ZP. 271. 9.2016

Dot. postępowania o udzielenie zamówienia publicznego pn.: „**Zagospodarowanie terenu na oś. Prosta w Wyszkowie – etap I (budowa placów zabaw dla dzieci młodszych i starszych z infrastrukturą towarzyszącą)**” prowadzonego w trybie przetargu nieograniczonego.

PYTANIE I ODPOWIEDZI DO TREŚCI SIWZ(2) ZMIANA TREŚCI SIWZ

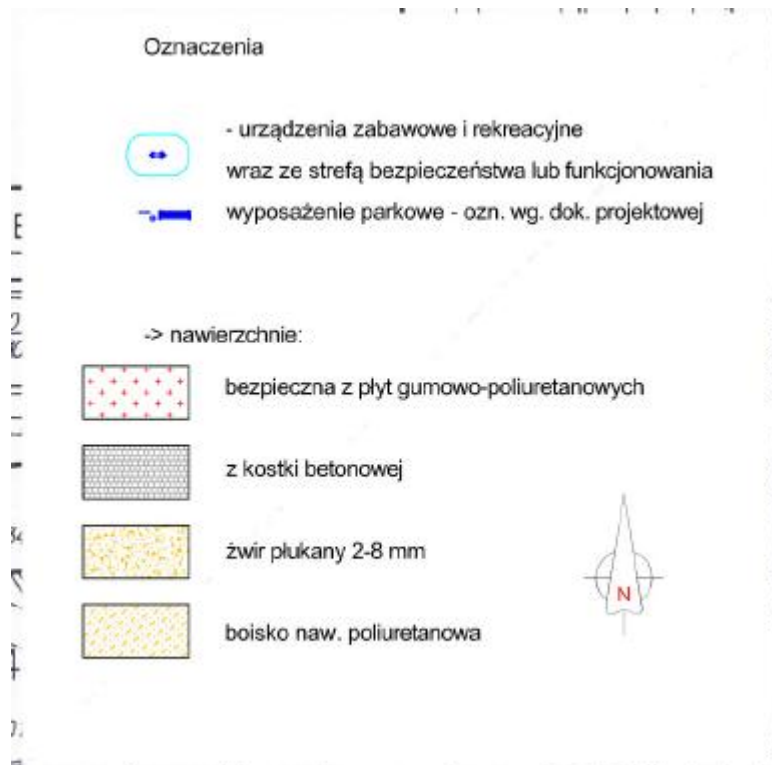
2) Rysunek projektowy PZT - et1 zawiera poniższą legendę:

Prosimy o wskazanie na rysunku projektowym lokalizacji nawierzchni ze żwiru płukanego o fr. 2-8 mm oraz ilości.

Prosimy o wskazanie na rysunku projektowym lokalizacji nawierzchni boiska poliuretanowego oraz ilości.

2) Nawierzchnie ze żwiru płukanego o fr. 2-8 mm oraz boiska poliuretanowego dotyczą całości opracowania i nie są objęte tym etapem realizacji.

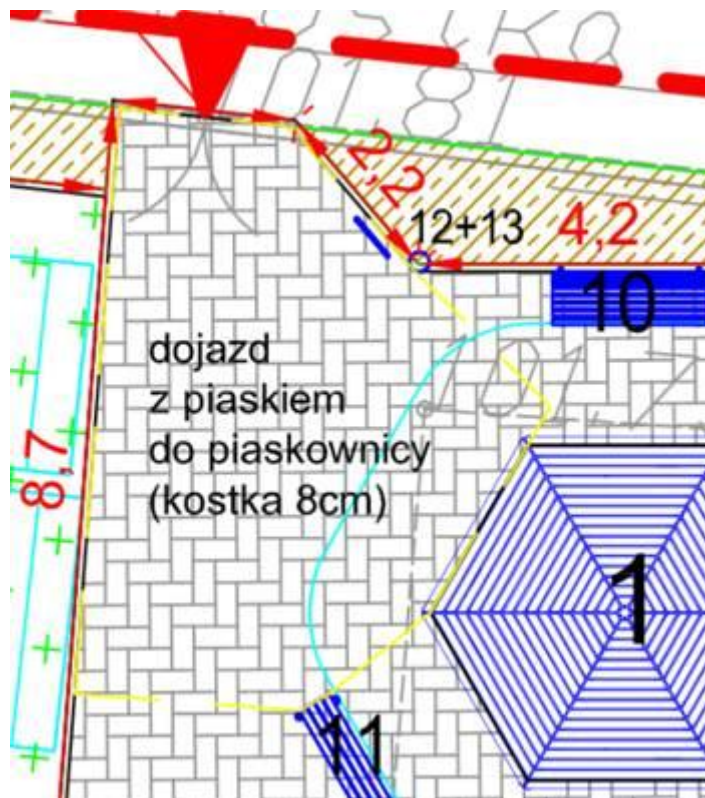
3) Rysunek projektowy PZT - et1, PW-et1 zakładają wykonanie utwardzeń z kostki brukowej, natomiast przedmiar i rysunek "Projektowane nawierzchnie - przekroje" przewidują wykonanie utwardzeń z kostki o grubości 6 i 8 cm.

Prosimy o wskazanie lokalizacji utwardzeń z kostki o gr. 6 cm i 8 cm oraz jakiego koloru ma być kostka.

3) Na rysunku PW-et.1 przybliżony zakres utwardzenia z betonowej kostki brukowej gr. 8 cm oznaczono na wjeździe do piaskownicy opisowo oraz żółtą przerywaną linią (patrz rysunek).

Pozostałe alejki (poza strefą dojazdu do piaskownicy) należy wykonać z kostki o gr. 6 cm. Kolor alejek należy wykonać z kostki 6 cm **szarej**, wjazd z kostki 8 cm zaakcentować kolorem **czerwonym**.
